泊発電所 (1.2号炉)

1905年神威岬沖の地震について (メモ)

昭和58年1月27日

原子力発電 安全審査課

第1図 1905 神威山沖地震の震央地及び震度分布

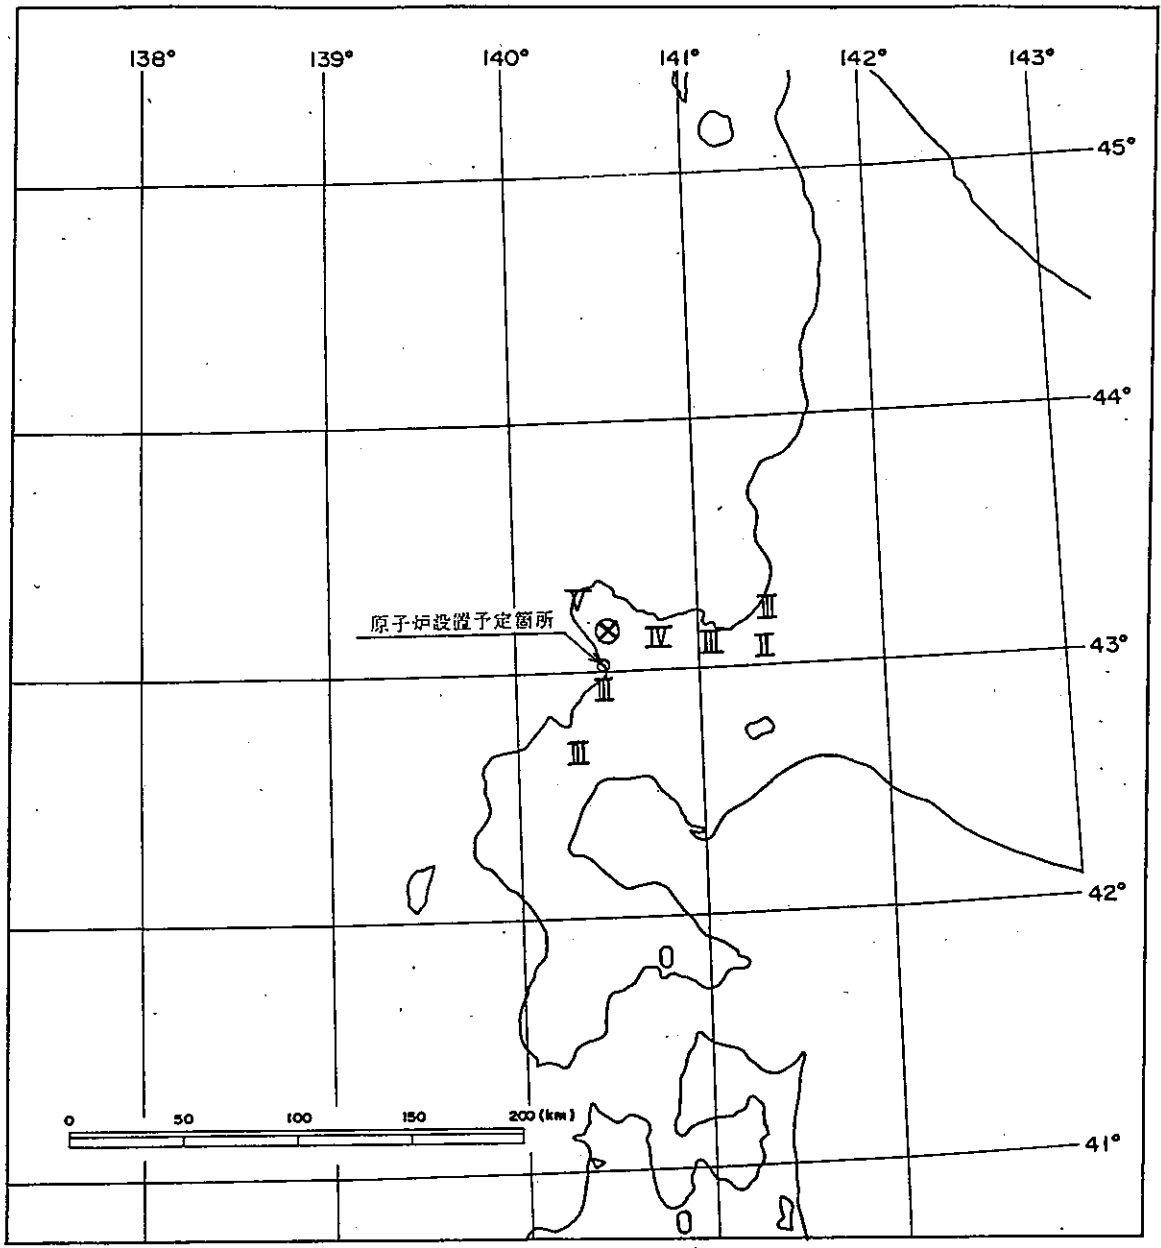
震央地と周辺各地の震度を示した第1図、第2図によれば、震央地が、神威岬沖とあるににもかかわらず「気象庁カタログ」の震央位置は内陸に位置している。

震央地Du8は、 $140^{\circ}\text{E} \sim 141^{\circ}\text{E}$ 、 $43^{\circ}\text{N} \sim 44^{\circ}\text{N}$ の範囲を9分割した内の一部で第1図に示される範囲であり、震央地神威岬沖の名称は、震央地Du8の領域で神威岬(灯台)での震度が5と最大であることによるとのと推定される。

「気象庁カタログ」の震央位置 ($140^{\circ}30'E$, $43^{\circ}10'N$) は、当時の決定方法に従い震央地 Du 8 の領域の中心を震央位置としている。(第1回参照)

第1図に示したように、各地の震度からみると受当な位置とは思われないが、各種資料をまとめた第13表の発震時、方向、振幅等及び水沢の地震記象などにみられるように、当時の精度では、その震央を

第3図 水沢での地震記象

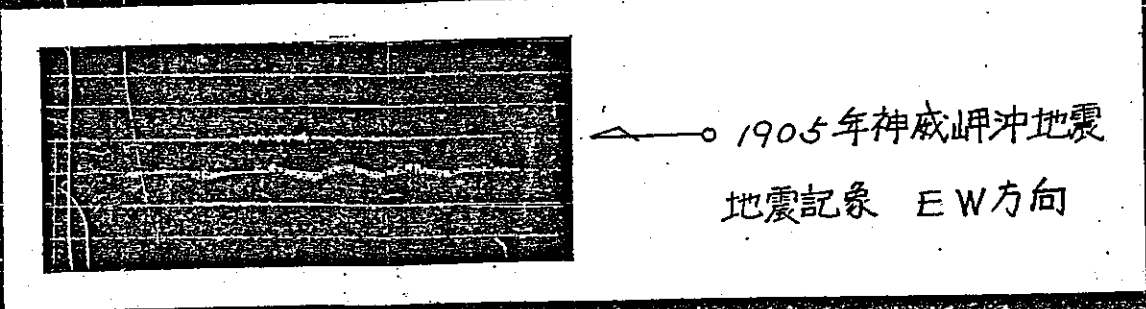
水沢における地震記象を第3図に示す。また、当観測所発行の「Annual Report」⁽¹¹⁾には当該地震について、次のような記載がある。(第10表参照)

水沢の振幅には、NS成分、EW成分の記載があるにもかかわらず、地震記象にはNS成分がないのは紛失したためである。

その地震記象には、非常に小さい地震波が記録されており、これからP-S時間を読み取ることは不可能で、全振幅のみが読み取られている。

第 4 図 第 2~3 期における $M=5$ の地震に対する記録範囲

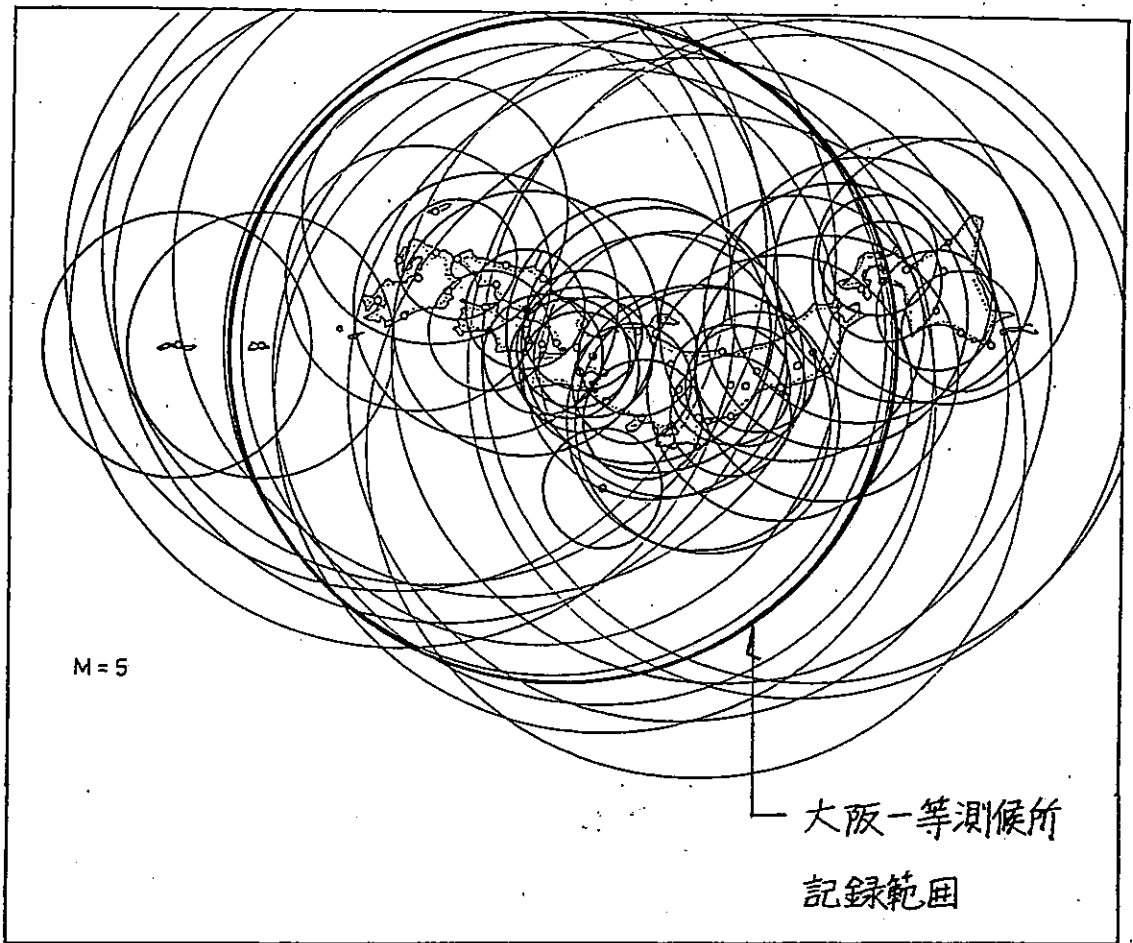
当観測所の検知能力は、市川の資料(第4図参照)によれば $M=5$ の地震では、北海道の渡島及び後志の一部までが包絡される範囲である。従って、 $M=6$ 程度の地震は、確実に記録されなければならないが、当該地震についての記録はない。

第 5 図 M河-Mの差 (「京津カダク」による)

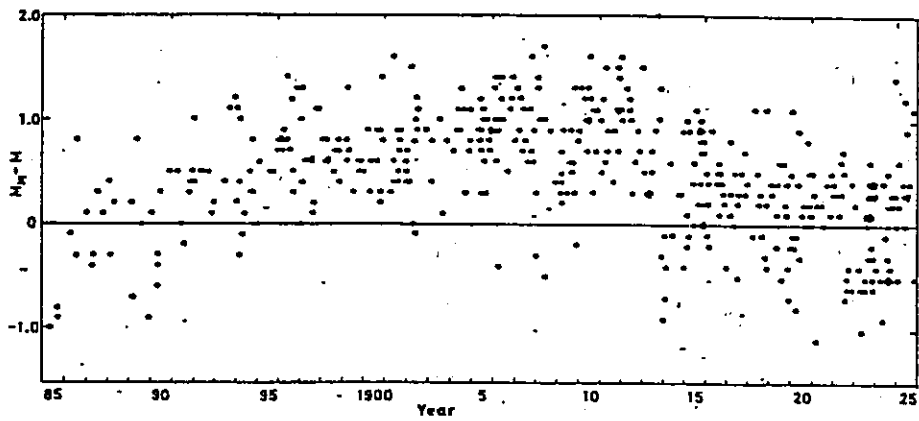
M1については、宇津が1885年～1925年のM 6.0以上の地震を漏れなくリストするため、M 5.7程度以上の地震を調査し、M 5.8以下となった地震を捨ててM 5.9以上の地震を記載している「宇津カタログ」に記載されていないことから、Mは5.8以下と推定される。また、「宇津カタログ」でMと「気象庁カタログ」のM_河との差について示している第5図によれば、1905年前後では、M_河はMに比較して大きい傾向にあり、1905年に限定すれば両者の差は、0.3～1.2で、その平均は0.8である。
